### P2/P2R シリーズ 一部アダプタ仕様変更のお知らせ

APEX 減速機 P2/P2R シリーズの一部型式

写真 アダプタ仕様変更概要 (写真は新旧ともに PA2-060-1 段/400W モータ□60 モータ軸φ14)

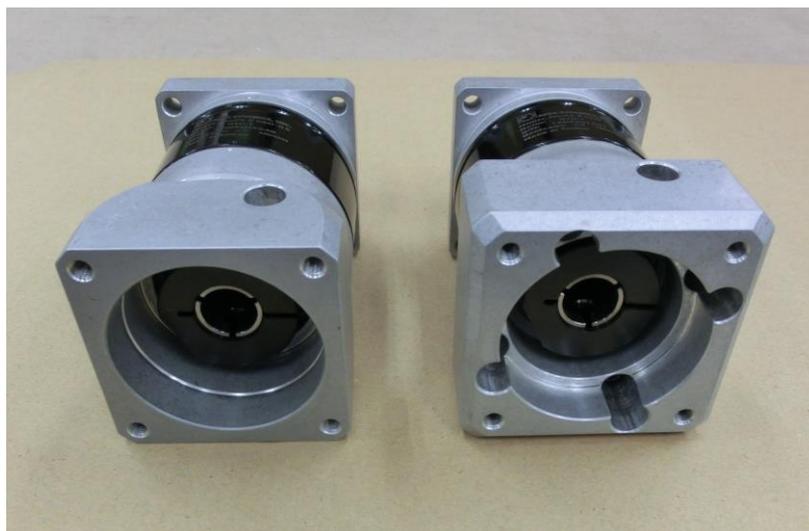
上記製品のモータとの取り付けフランジ部（アダプタ）の仕様として、現状 2 ピースアダプタから 1 ピースアダプタ（一体型）へ変更致します。それに伴い外観と外径寸法も変更となります。

※製品の性能/全長/その他長さ方向寸法等に関しましては変更無く、同一となります。

一体化による該当部剛性向上および外観スリム化のため
